Семьдесят восьмая сессия

Правила № 90 (сменные тормозные накладки)

**Предложение по поправкам к Правилам № 90
(Сменные тормозные накладки)**

Представлено экспертами от Италии*

- "3. Типы по конструкции тормозных дисков для **категории L** (примеры)

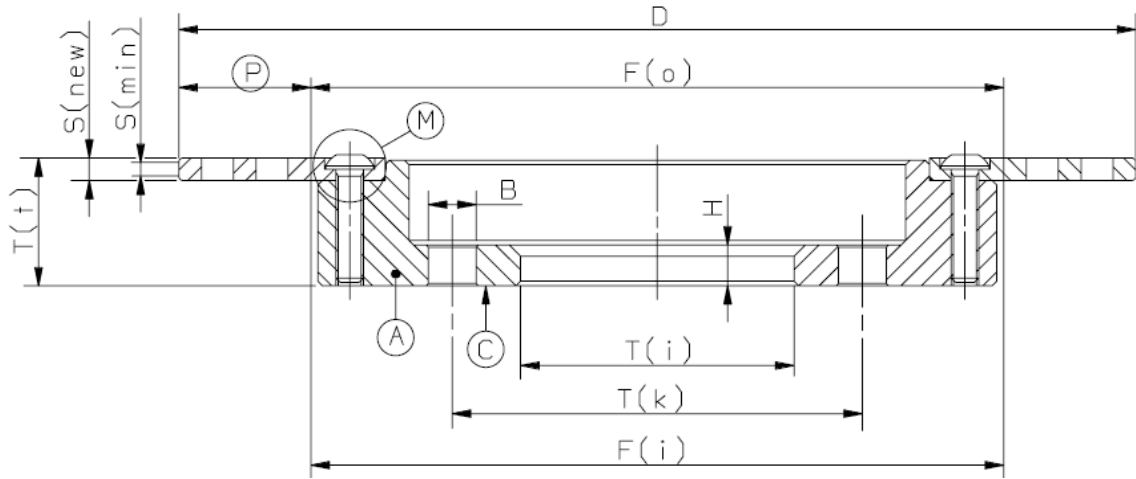
Добавить новый пункт 3 следующего содержания:

Цельный тип: тормозной диск с тормозной поверхностью и ступица, изготовленные в виде цельной детали и, как следствие, из одного и того же материала.

Рис. 1

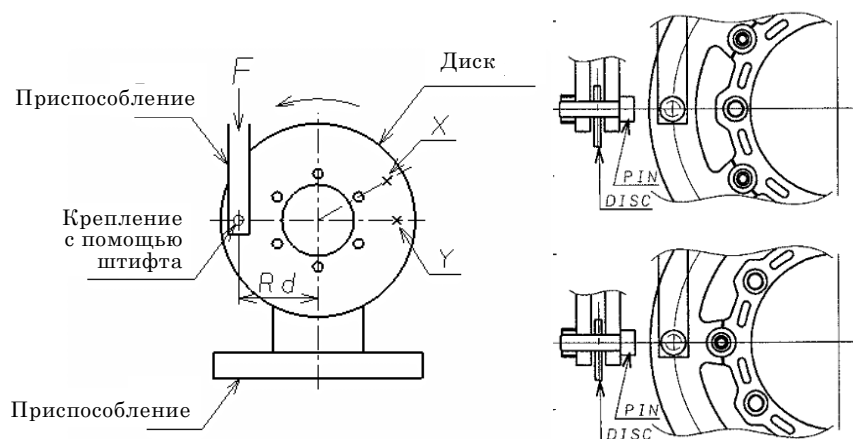
Статическое испытание, проводимое на специальном испытательном динамометрическом стенде, показано на рис. 1.

2.2.1 Просверлить отверстие на тормозной поверхности диска на расстоянии от центра, равном эффективному радиусу R_d .

2.2.2 Установить диск на испытательном динамометрическом стенде и закрепить его с помощью специальных крепежных винтов.

2.2.3 Вставить рычаг стенда в отверстие, просверленное в тормозном диске.

2.2.4 Приложить усилие F , указанное в таблице 2.1.2.5, как показано на рис. 1.

Рис. 2
Перемещение

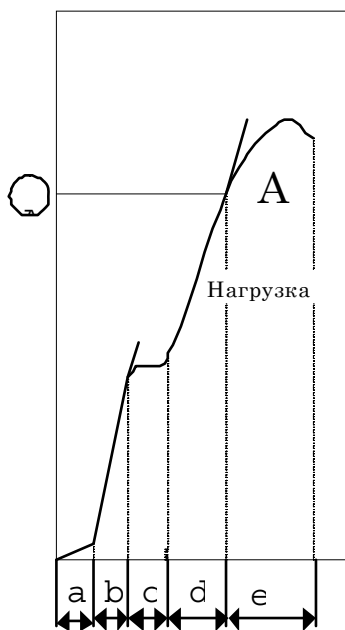
2.2.5 Зарегистрировать число ходов и величину сил, как показано на рис. 2.

- величина корректировки оборудования (устранение любого зазора между отверстием в тормозной поверхности и штифтом, соединяющим его с рычагом стенда);
- нагрузка, передаваемая крепежными винтами на оборудование;
- перемещение тормозного диска, обусловленное его вращением с проскальзыванием по пластине оборудования, когда крепежные винты диска упираются в стенку фиксирующих отверстий на диске;
- нагрузка, прилагаемая к тормозному диску;

- е) остаточная деформация тормозного диска (начиная с точки А).

Диск не должен подвергаться остаточной деформации до достижения силы F , указанной в таблице 1; измерение силы деформации должно производиться в точке А, как показано на рис. 2.
